4. Schöllkopfstraße, Steingaubrücke -Unterführung

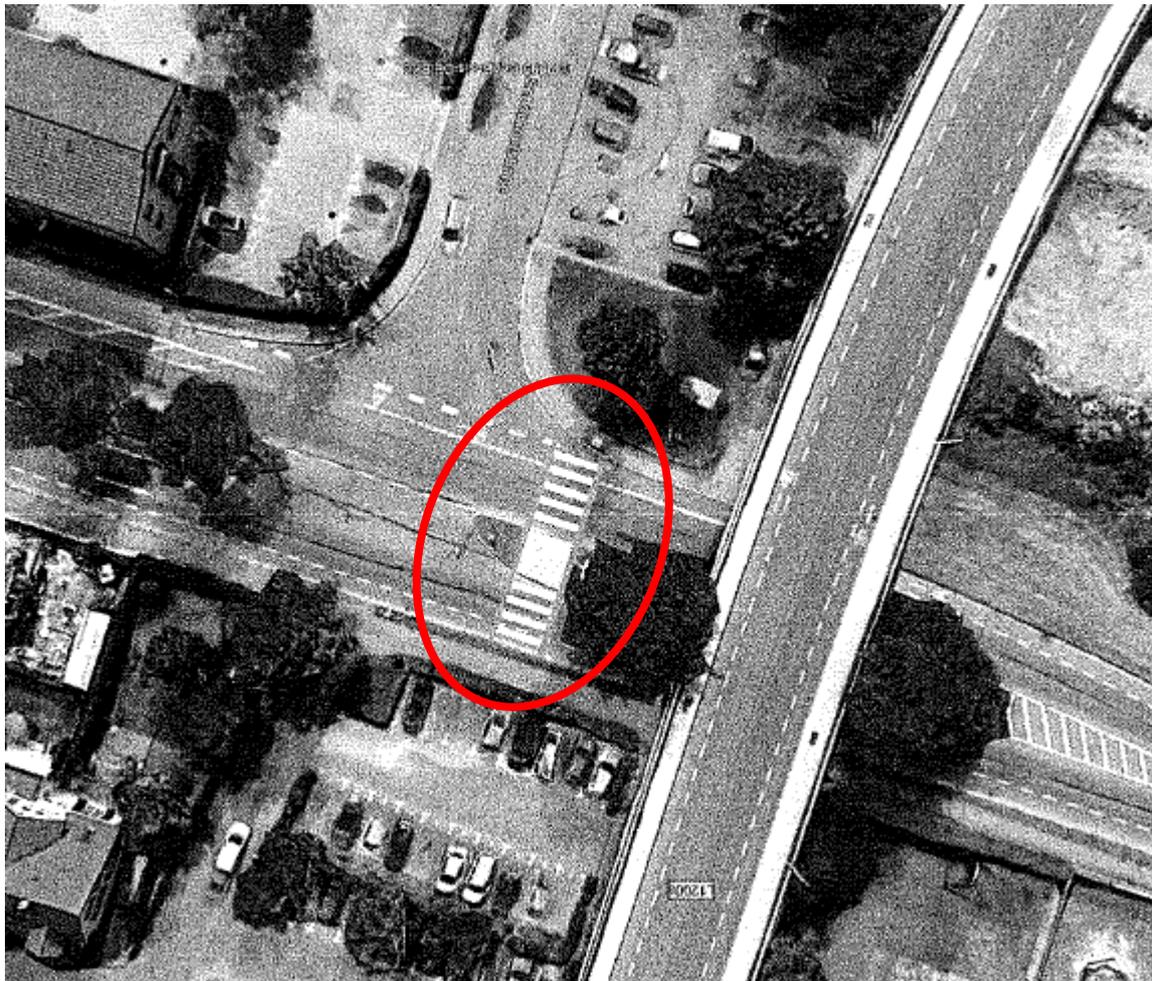
Aufgrund der schwankenden Lichtverhältnisse (Schatten/ Sonne) an sonnigen Tagen unter der Brücke wird ein Fußgängerüberweg östlich der Brücke (siehe Lageplan unten) vorgeschlagen. Außerdem wäre dort anhand der Laufwege von und zum Bahnhof eine gute Akzeptanz des Überwegs zu erwarten.

Da der Bereich als offizieller Schulweg ausgewiesen ist, ist eine gute Erkennbarkeit des Fußgängerüberwegs von hoher Bedeutung.

Herr Deger regt an, dass die Bäume im Bereich der Querungsanlage ggf. entfernt bzw. zumindest zurück geschnitten werden müssen, um die Sichtbarkeit des Fußgängerüberwegs zu erhöhen.

Die Polizei teilt außerdem mit, dass bei der Einrichtung des Fußgängerüberwegs darauf geachtet werden muss, dass dieser ausreichend beschildert und bei Nacht beleuchtet ist.

Ergänzender Hinweis: Nachträglich von der Netze BW vorgenommene Messungen über die Lichtverhältnisse unter der Brücke haben bestätigt, dass die Helligkeitskontraste gegenüber dem Licht außerhalb des Brückenbauwerks so groß sind, dass sie durch das Licht einer Straßenlampe nicht ausgeglichen werden können. Deshalb wäre eine Anlage des Überwegs unter der Brücke aus Sicherheitsgründen definitiv nicht möglich.

Dem Vorschlag des SG Stadtplanung, den Fußgängerüberweg östlich anzubringen, stimmt die Verkehrskommission deshalb zu.

Die Maßnahmen werden hiermit von der Verkehrsbehörde angeordnet und sind mit ihr vor der Markierung vor Ort abzustimmen.
